PROPOSTA DI VARIANTE AL P.R.G. VIGENTE - SCHEDA ST1_P02 COMPARTO TURISTICO ALBERGHIERO "EX HOTEL VITTORIA"

V.A.S. RAPPORTO AMBIENTALE

Relazione Rapporto Ambientale

Fig. C.1c5) – Ponticello ciclo-pedonale attuale (sopra) e nuovo ponte carrabile da progetto (sotto)

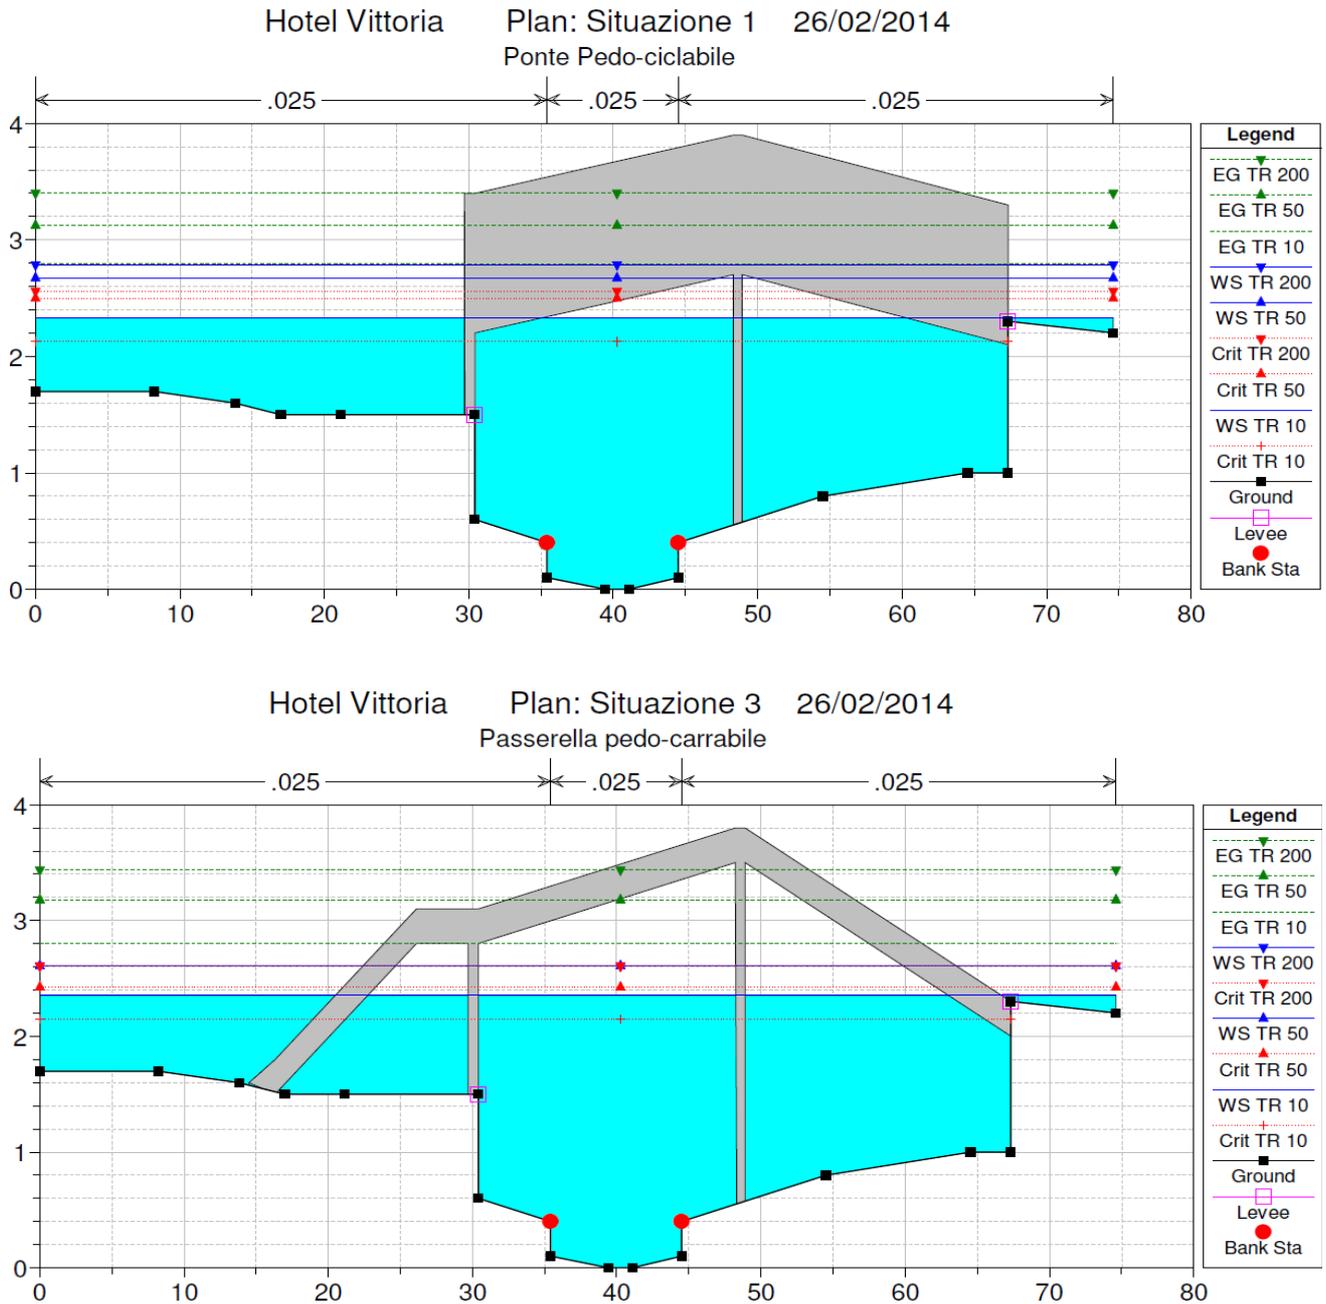
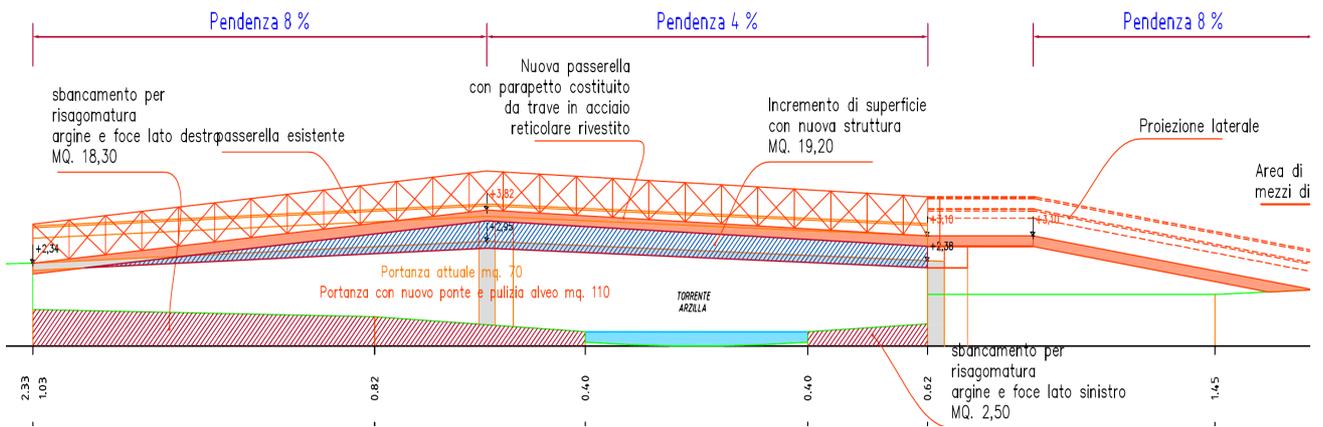
- b) *"La luce prevista per il nuovo ponte carrabile.....andrebbe estesa evitando per quanto possibile la realizzazione di pile in alveo e soprattutto, come previsto in progetto, gabbioni in alveo a protezione delle strutture"*

Per il "nuovo ponte carrabile" in sostituzione di quello attuale, si prevede una larghezza per viabilità netta di m 3,50; sarà sempre del tipo carrabile per i mezzi di soccorso e/o di servizio per le attività connesse, con una pendenza del 8%, rispettando le norme per il passaggio dei diversamente abili. Nel rispetto delle osservazioni SCA non sono più previste nuove pile all'interno dell'alveo ne gabbionate di protezione. Per l'impalcato di sostegno al ponte, è infatti previsto il mantenimento dell'esistente pila che sarà certamente ampliata ed adeguata alla nuova struttura, sempre in linea con l'attuale scorrimento dell'acqua. La luce libera per il deflusso delle acque, attualmente pari a 70 m² circa, sarà portata a 110 m² circa; ciò sarà possibile in quanto l'assetto del ponte è previsto più alto di circa cm 60/70 dal limite attuale ed anche perché è prevista la pulizia dell'alveo del Torrente sulla foce, sia in sponda destra, che sinistra. Il ponte si ipotizza con una struttura in ferro e/o acciaio reticolare in parte rivestita con legno od altro; la trave di bordo che reggerà tutto l'impalcato si prevede con altezza di m 1,40 circa e spessore del piano di transito di m 0,25/0,30. La pila di sostegno, mantenuta come posizione ed adeguata come sopra indicato, sarà in c.a. in opera su pali debitamente calcolati. Quanto sopra indicato e di massima progettato, si ritiene essere in regola rispetto al D.M. del 14/01/2008 poiché trattasi di un vero miglioramento delle sezioni del deflusso acque.

- La realizzazione del ponte carrabile in sostituzione della ponticello ciclo-pedonale a valle del ponte FF.SS. comporta l'aumento della sezione di deflusso attuale con evidenti benefici in termini di portate smaltibili come si può ben vedere dalla figura C.1.c5.

Fig. C.1.c7) Stralcio Tav. 4 progetto area B – adeguamento argine sx a + 3.30 m slm

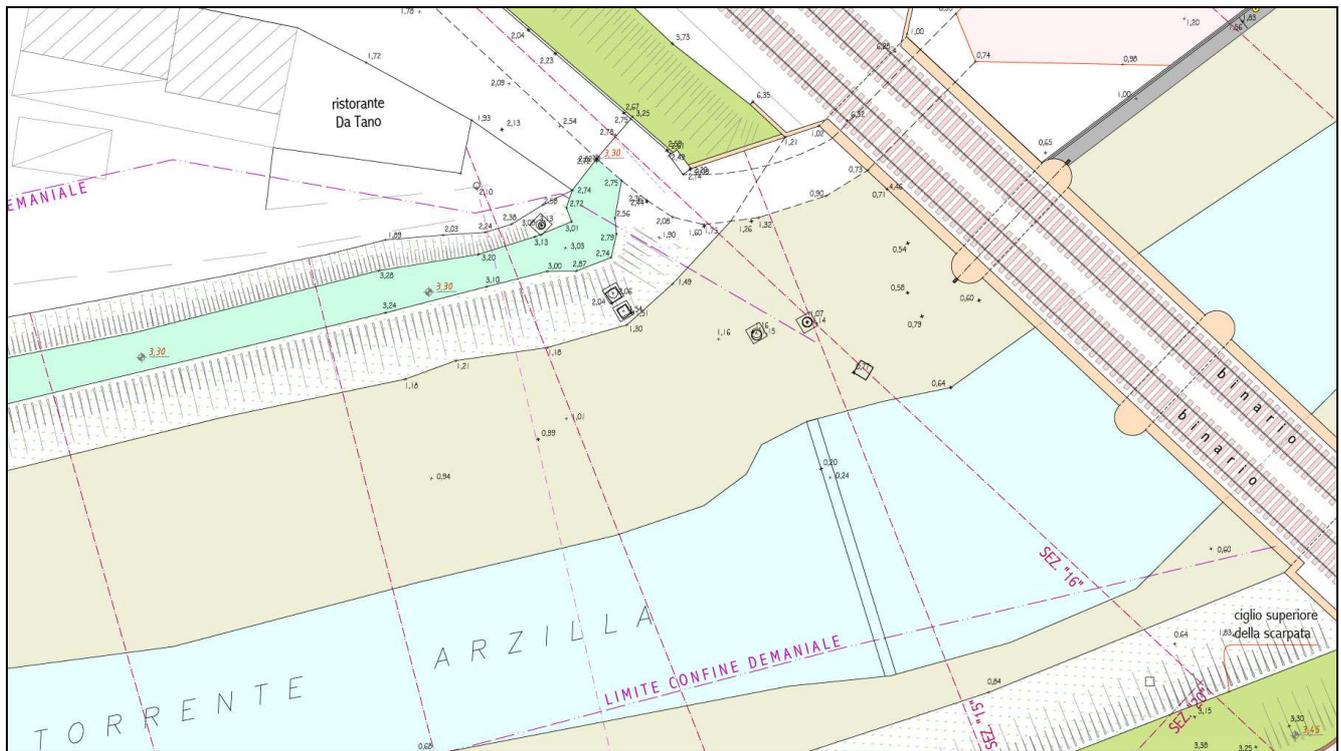
- d) *"La pista ciclabile in rilevato di accesso alla spiaggia in sinistra idrografica e all'interno dell'area inondabile va di fatto ad occupare la luce di deflusso del ponte ferroviario. Si segnala inoltre che la quota dell'argine in corrispondenza del ponte ferroviario non corrisponde a quella raccomandata, quale misura di mitigazione della pericolosità, nella procedura ai sensi dell'art. 23 delle N.A. del PAI.....Tale quota di progetto è stata definitivamente fissata a + 3.30 m slm nell'ambito del Comitato Tecnico dell'Autorità di Bacino della Regione Marche nella seduta del 18.04.2013 " ;*

Per l'argine in sinistra idrografica del Torrente Arzilla, in prossimità del ponte FF.SS. si è preso atto del progetto di innalzamento dell'argine stesso, approvato dalla Provincia di Pesaro-Urbino con Delib. di Giunta n. 285/2012 che fissa la quota superiore a + 3,30 m s.l.m. In tal senso, la presente proposta si è adeguata come risulta dagli allegati 2 e 3 nonché dalle tavole del progetto urbanistico.
